| Title | | |
|-------|---------------------------|-----------|
| File: | L:\LAVORO\COLLAUDO.SchDoc | Drawn By: |

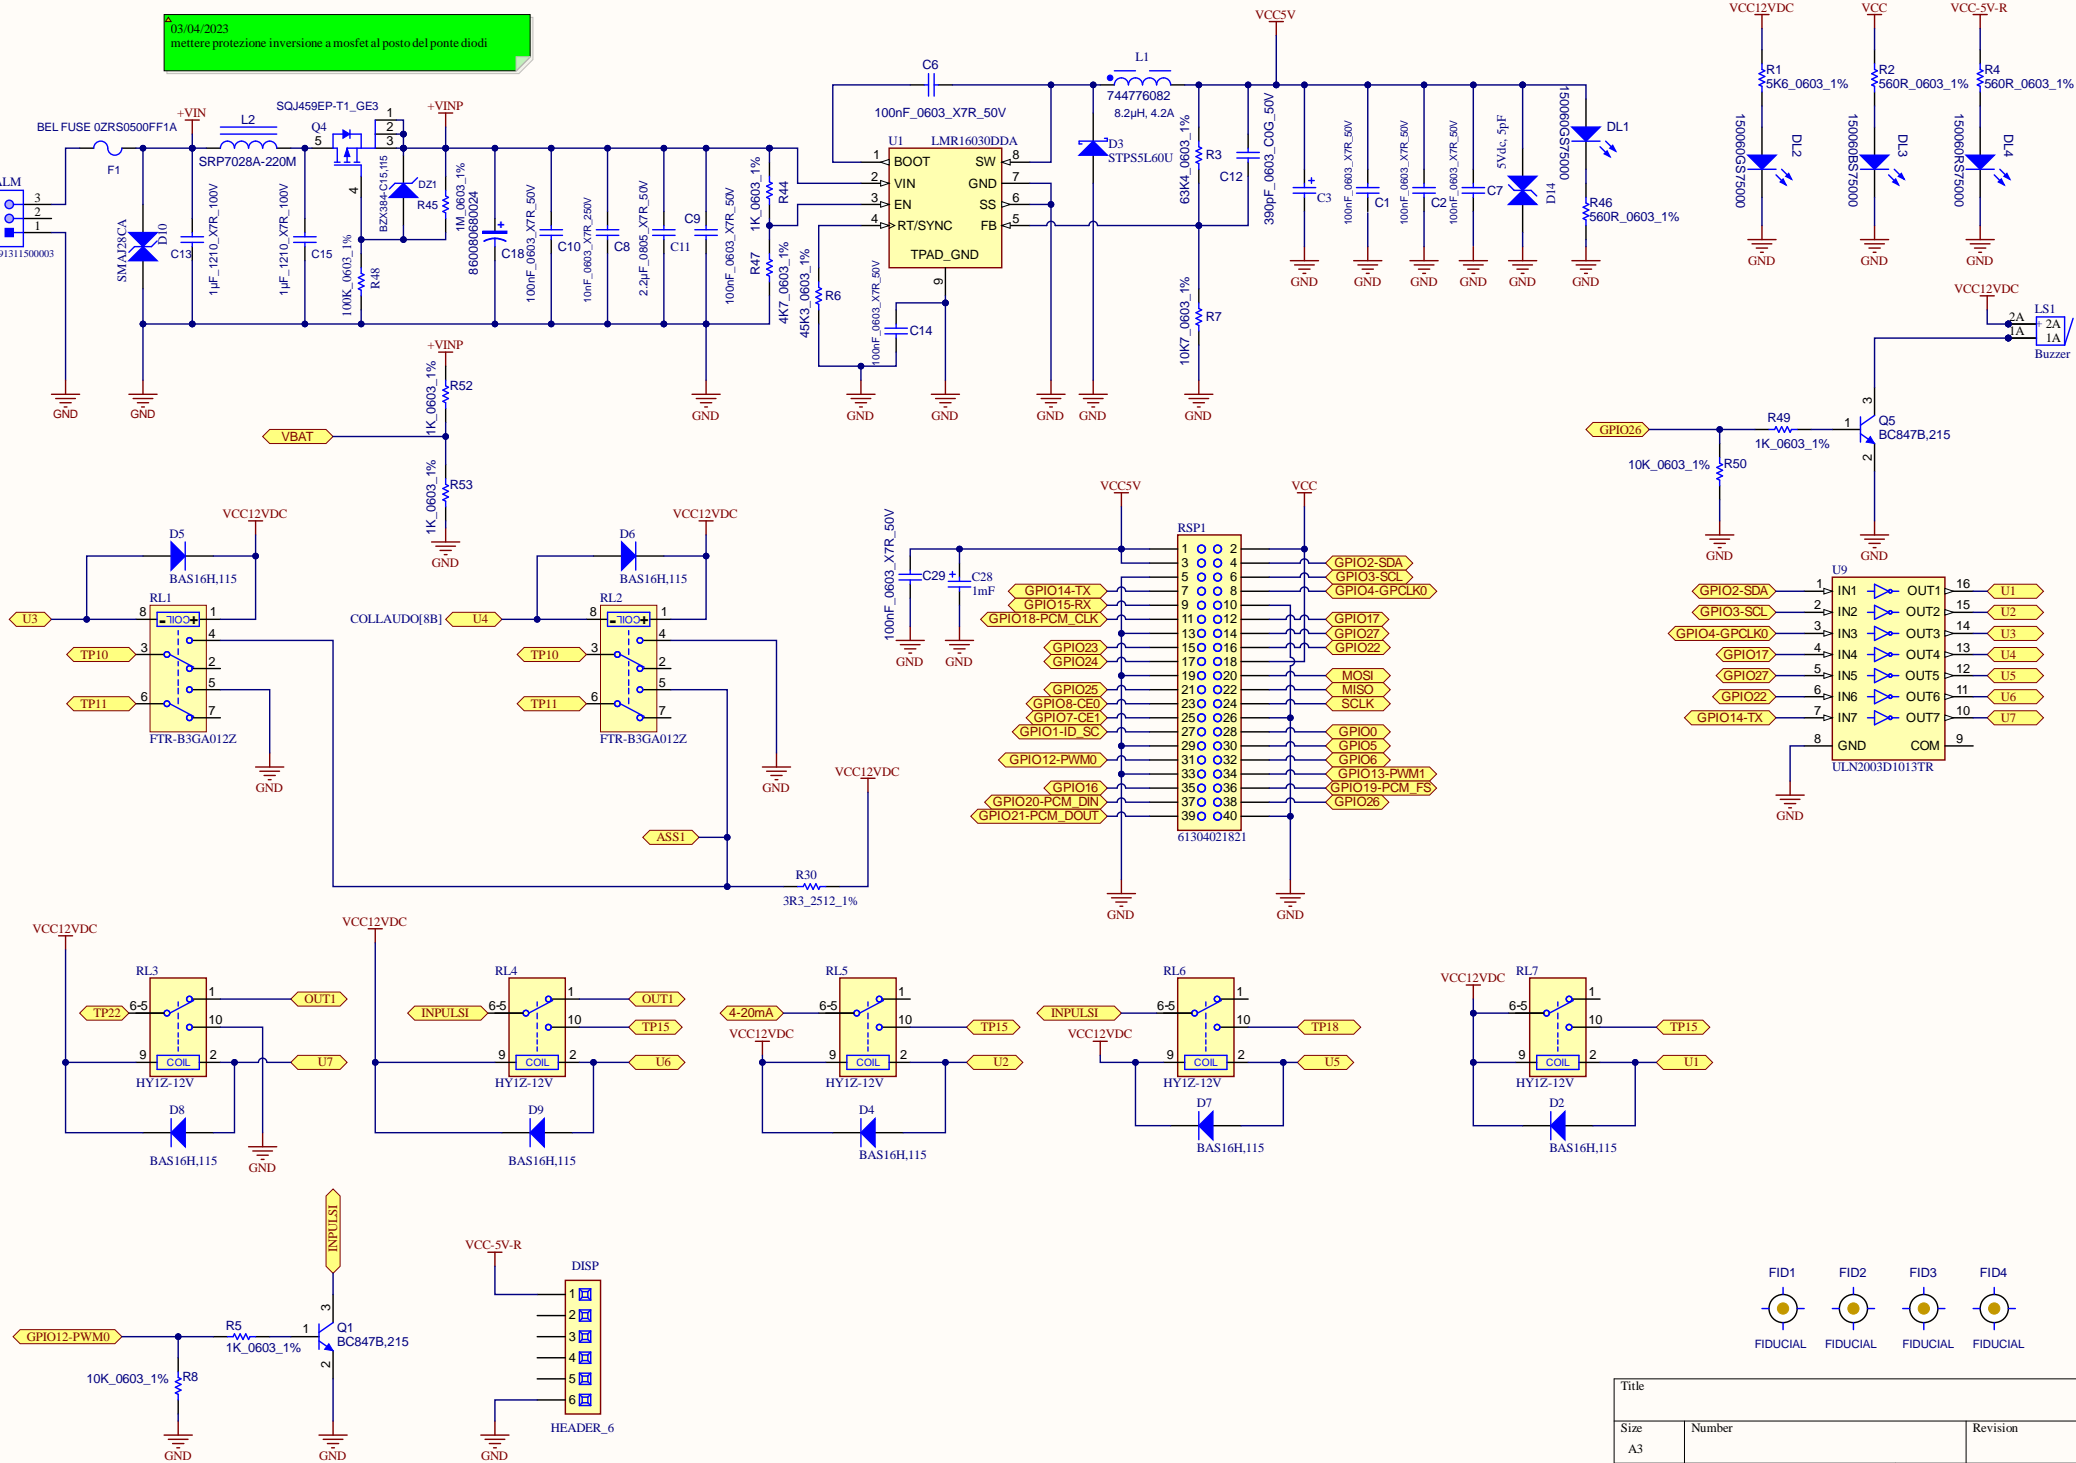
03/04/2023
mettere protezione inversione a mosfet al posto del ponte diodi

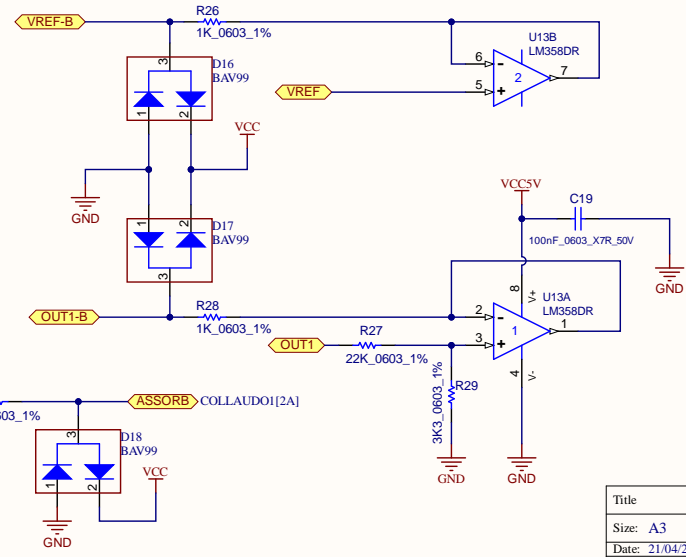
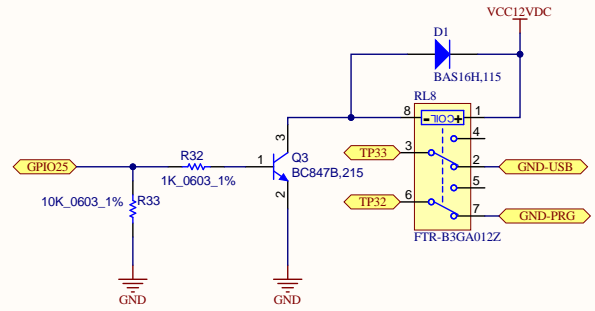
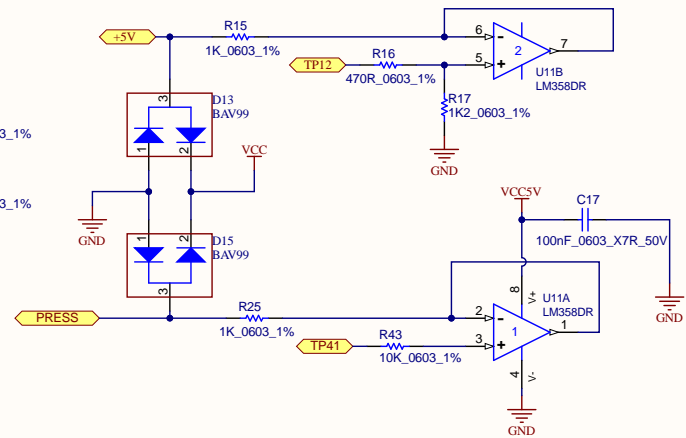
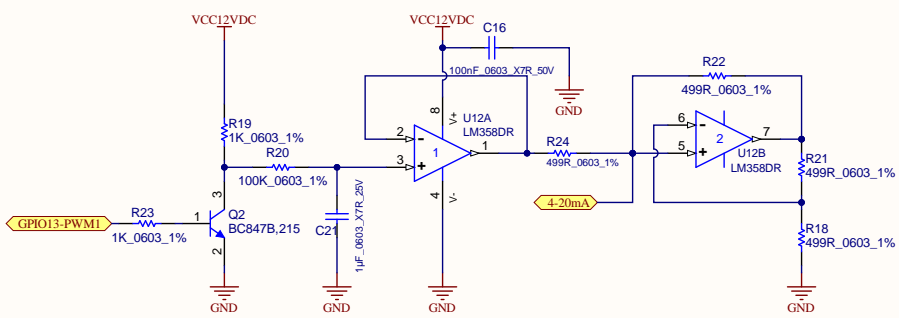
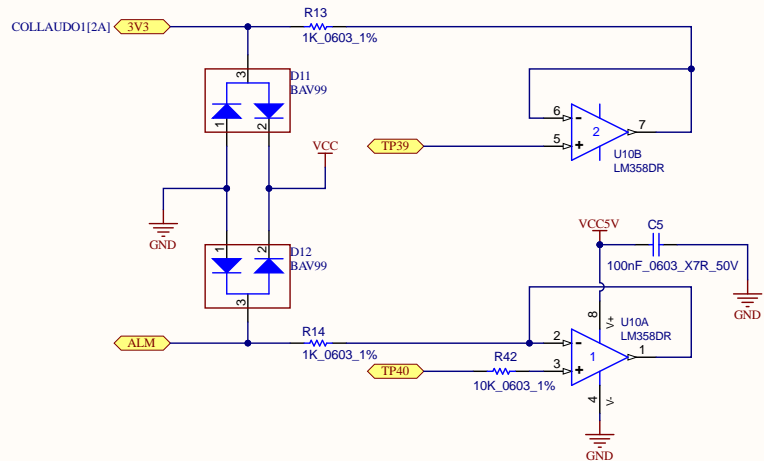
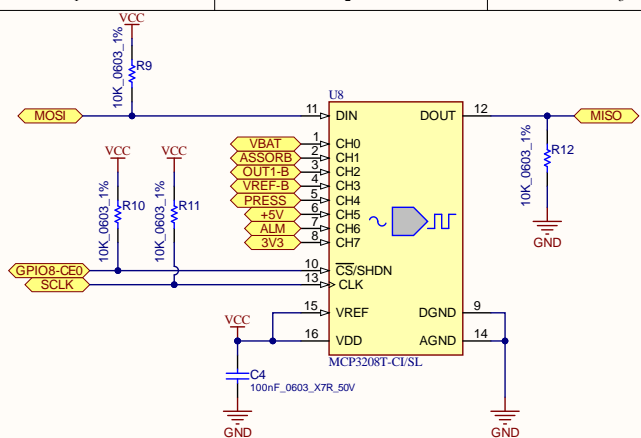
03/04/2023
SCAMBIATI I GLI INGRESSI SU U15
FEEDBACK PORTATO SU INGRESSO INVERTENTE
